**SUPERINTENDENCIA DE BANCOS DE LA REPÚBLICA DOMINICANA**  
**COMITÉ DE COMPRAS Y CONTRATACIONES**  
**CIRCULAR DE RESPUESTAS A LOS OFERENTES**

**CIRCULAR No. 001-2023**

**REFERENCIA DEL PROCEDIMIENTO: SUPBANCO-CCC-CP-2023-0001**

**Proyecto de adecuación local comercial para la reubicación de ProUsuario, IFIL y áreas administrativas de la Superintendencia de Bancos, Referencia No. SUPBANCO-CCC-CP-2023-0001**

3.08	Tubulares de aluminio Terminación Madera.	S/C Revestimiento de Fachada con perfiles de aluminio terminación Madera. Dimensiones (5 cm x 10 cm x 600 cm), separado a 10cm c/u	57.90	M2
------	---	--	-------	----

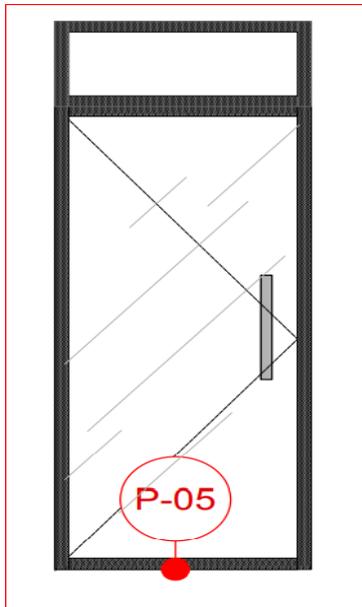
**83. FASE 2-** En el Listado de partidas de la 3.08, indicar en que posición (horizontal o vertical) se colocarán los tubos, si son aéreos o están agarrados de los extremos, indicar la manera como se van a fijar a la fachada, si tienen un plano favor proporcionar.

**Respuesta:** Los tubulares de aluminio terminación madera formarán un marco atornillado al piso. Adjunto a esta circular se suministra el plano denominado “SB2 Diseño con Especificaciones Técnicas”, con detalles de colocación y terminación de este elemento.
